Betr.: Stellungnahme des BUND Ortsverband Marburg zum Vorentwurf des Bebauungsplans Nr. 26/13 der Universitätsstadt Marburg „Gewerbegebiet Görzhäuser Hof III“, Februar 2024, sowie der Änderung des Flächennutzungsplanes 26/10

Abb. 1

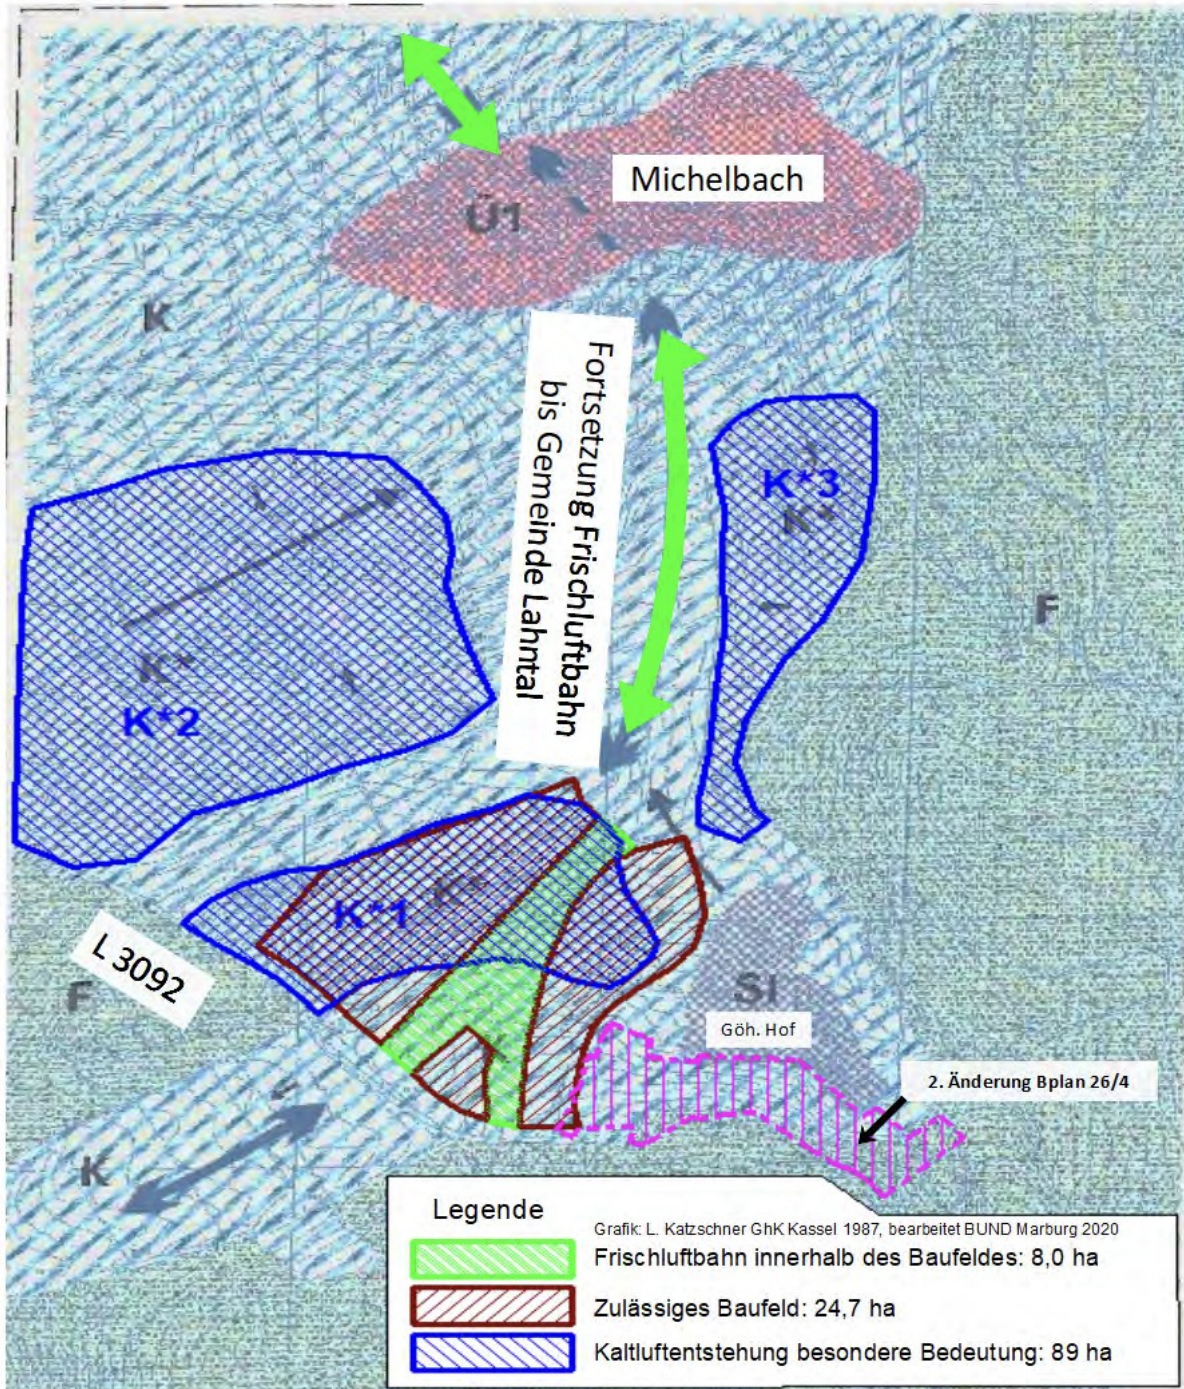
Aus Sicht des BUND ist als Ausgangsbasis aller planerischen Betrachtungen maßgebend die Karte 3 aus dem Gutachten GHK 1997. Sie weist die Flächen aus, die mindestens als Frisch- und Kaltluftkorridor im Zusammenwirken mit weiteren Parametern ungeschmälert funktionsfähig erhalten bleiben müssen.

Abb. 2: Luftbild zur Realsituation 2020 der Bebauung Pharmastandort Görzhäuser Hof

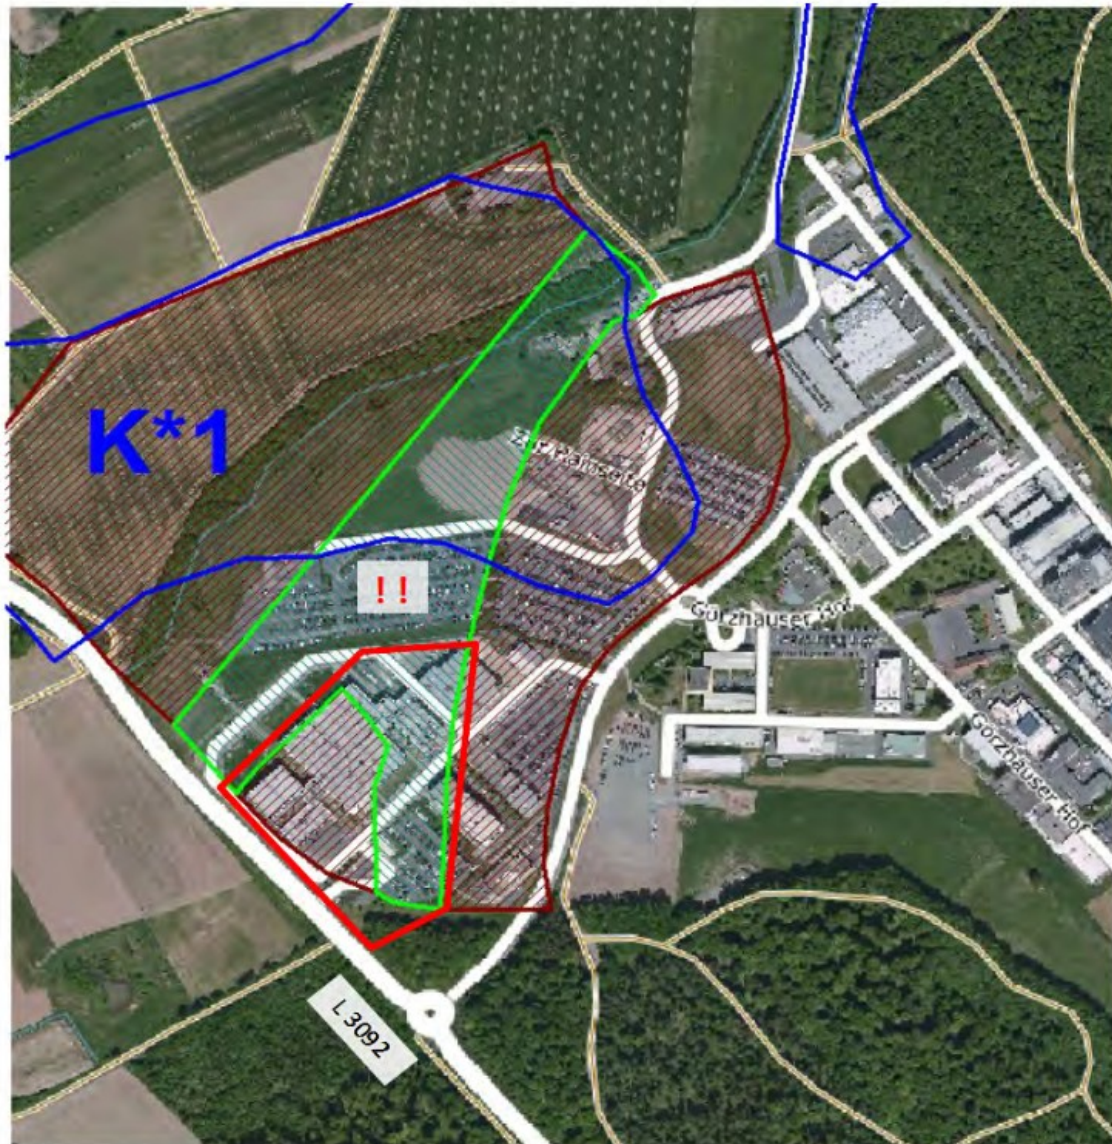
Da gezielte Rückbaumaßnahmen des rot markiertes Fünfeckfelds (**Abb. 2 oben**) ausgeschlossen werden (siehe IST-Wert Darstellung im Klimagutachten zum Planentwurf (Abb 7 s.u.)), ist nunmehr eine Korrektur über eine vergleichsweise größere klimarelevante Ausgleichsfläche im Bereich der Planfläche GH III alternativlos angezeigt und wird von uns gefordert, um die Leistungsfähigkeit des bereits stark eingeschränkten Frischluftkanals von SW nach NO über Michelbach in das Lahntal zu gewährleisten.

Abb.3: Quelle: klimaökologisches Gutachten zum Bauleitplanverfahren GH III in Marburg, 2024, mit Markierung der überbauten Ventilationsbahn im IST-Zustand und Nullpunktsituation für die Bewertungsgrundlage

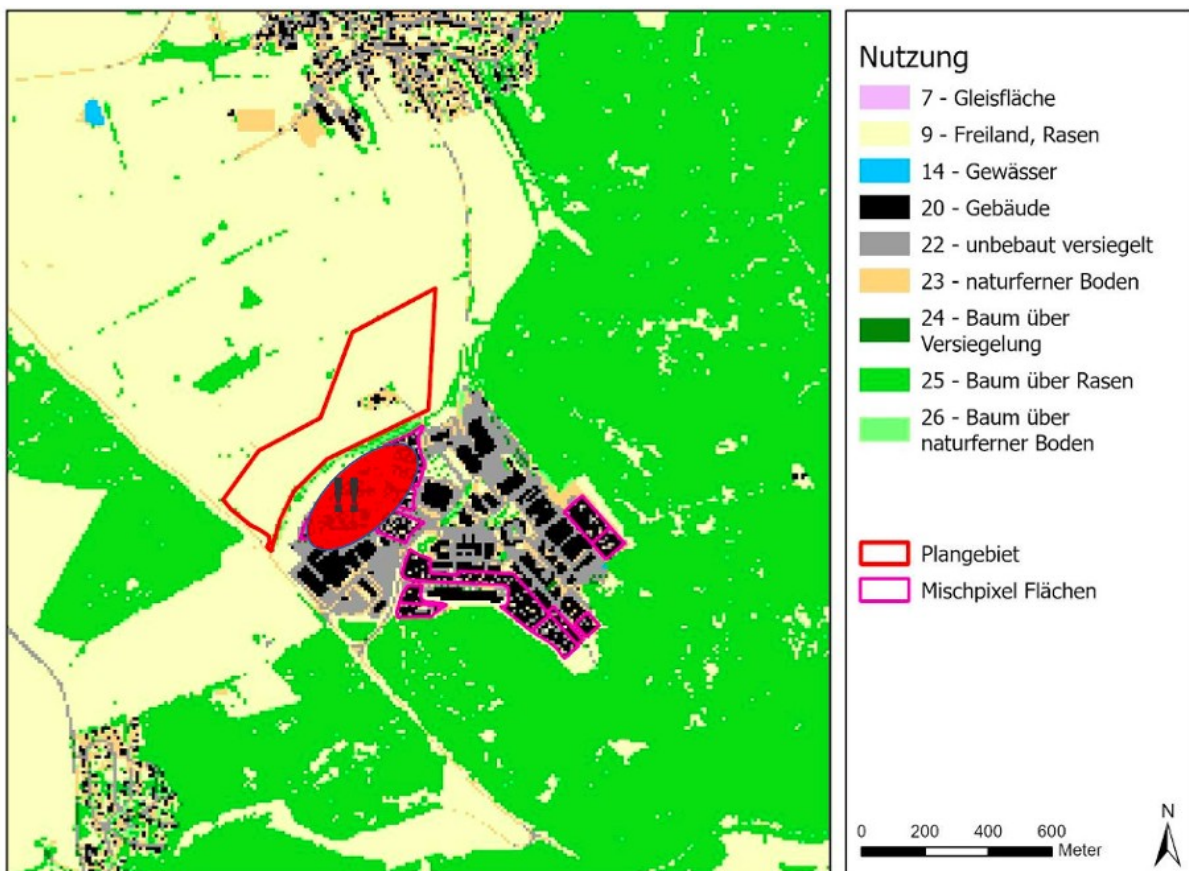
Im klimatologischen Gutachten zum Planentwurf GH III ist der Referenzpunkt bzw. IST Wert, wie in der Abbildung 3 unten zu sehen, auf einen Zustand festgelegt, in dem die strömungswirksamen Flächen der Frischluftbahn bebaut sind: Die beiden Ausrufungszeichen im roten Oval in Abb. 3 finden sich in Abb. 2 (s.o.) im grün umrandeten Bereich wieder, der die Ventilationsbahn kennzeichnet, wie sie im klimaökologischen Gutachten (GH Kassel 1997/8) vorgegeben wurde.

Der BUND lehnt eine Nullfallbetrachtung strikt ab, in der entgegen elementaren Regeln des Klimaschutzgerechten Städtebaus ein Zustand mit bereits eingetretenen Funktionsverlusten zum „natürlichen“ bzw. „unbeeinflussten“ Ausgangszustand erhoben wird. Mit dieser Vorgehensweise wird bei einer abschnittsweise voranschreitenden Bebauung für jede Folgeplanung die Erheblichkeitsschwelle weiter abgesenkt, bis zu dem Punkt, an dem keine Erheblichkeit mehr besteht, weil die Klimafunktionen etappenweise eliminiert worden sind.
